Compte rendu de la visite des 30, 31 janvier et 1er février 1985  
chez NEI Peebles à Birmingham

Objet : Réception bobines dipôles et circuits magnétiques du type II.  
Contrat 590.279 PS/LEP.

ANNEXE 2.

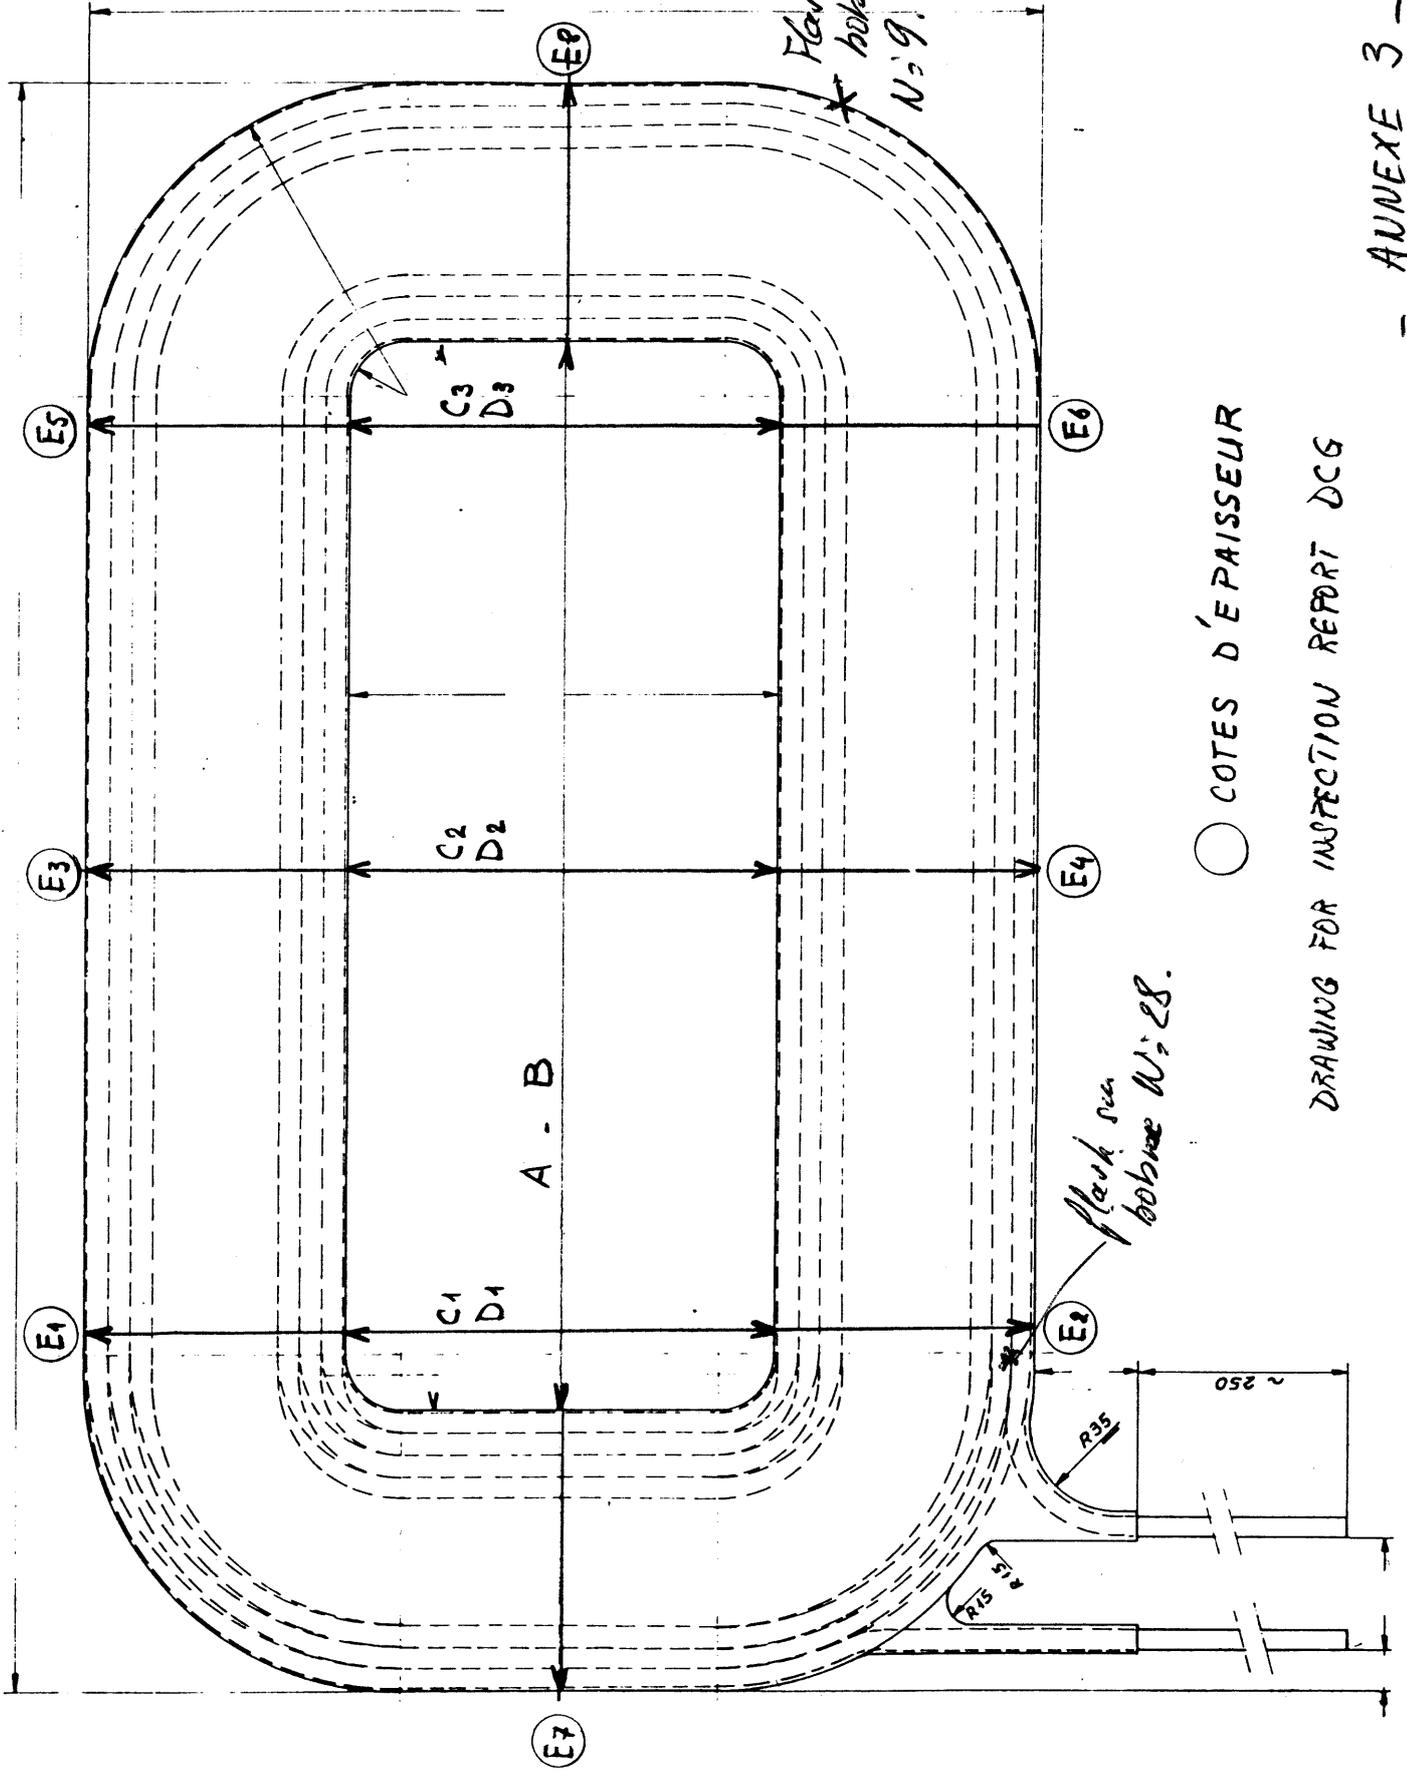
COIL N° →	27	(28)	29	30	(31)	49	52	53	57.
LEAK TEST (50 Bar 5')	NEI.	NEI	NEI + CERN.	NEI		NEI	NEI	NEI	NEI
WATER FLOW. L.mn <sup>-1</sup> ΔP = 6 Bar.	1.72* <del>6.34(17)</del>	1.82* NON MEASUREE	1.68* 1.9.	1.82*	1.74* 6.3(17°)	1.74*	1.72*	1.74*	1.84*
ELECT. RESIST. M.Ω	6.3(17°)		6.34(20°)	6.3(17°)		6.3(17°)	6.31(17°)	6.34(19°)	6.28(17°)
INTERTURN ISOLANT 30V peak 1' U Search Coil.	Veff. 210		210	210	Refusé pour une fissure ou une décoloration.				
U COIL (24T) Veff.	500		500	500		500	500	500	500
IN WATER.									
INSUL. RESIST. (1KV dc)	M.Ω > 200	> 200	> 200	> 200	> 200	> 200	> 200	> 200	> 200
IMMERS. TIME (8h)	h oui	oui	oui	oui	Refusé pour une fissure ou une décoloration.				
INSUL. RESIST. (1KV dc)	M.Ω > 200	> 200	> 200	> 200	> 200	> 200	> 200	> 200	> 200
FLASH TEST. (5 kV.m.s. 1')	OK	⚡	OK	OK	Refusé pour une fissure ou une décoloration.				
INSUL. RESIST. (1KV.d.c)	M.Ω > 200	×	> 200	> 200	> 200	> 200	> 200	> 200	> 200

ACCEPTÉE ?	oui	NON.	oui.	oui.	NON.	oui.	oui.	oui.	oui.

Bobine N° 28. Percée sur la 2<sup>ème</sup> spirale au niveau des connexions  
 \* mesure avec un mauvais appareillage - les valeurs exactes sont plus élevées d'environ 0,2 l/mm.
